Vår referanse 2021/16919-5
Dato 10.05.2021

Fråsegn til detaljregulering - gnr 324 bnr 4 m.fl. - Langeland B5 - Alver kommune

Utsnitt frå reguleringsplan Langeland B5

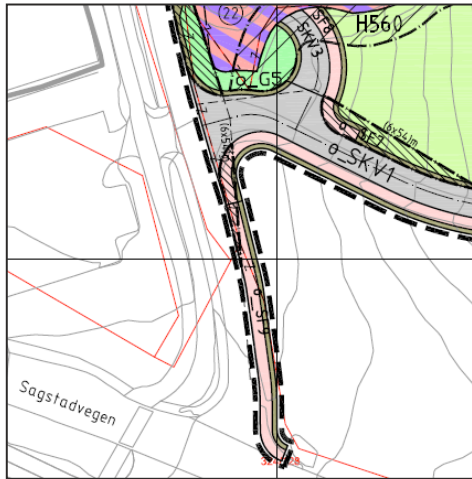
Det er regulert fortau langs Fossekarvegen i aust, som nok skal koplatt på utbetringa av fv. 5308 (tidlegare 244) Sagstadvegen. Då det er lagt inn rekefølgjekrav om opparbeidinga av Sagstadvegen, meiner vi det og bør vera krav om opparbeiding av o_SF9 som ein del av før igangsetjingsløyve under punkt 3.11.2 i føresegna.
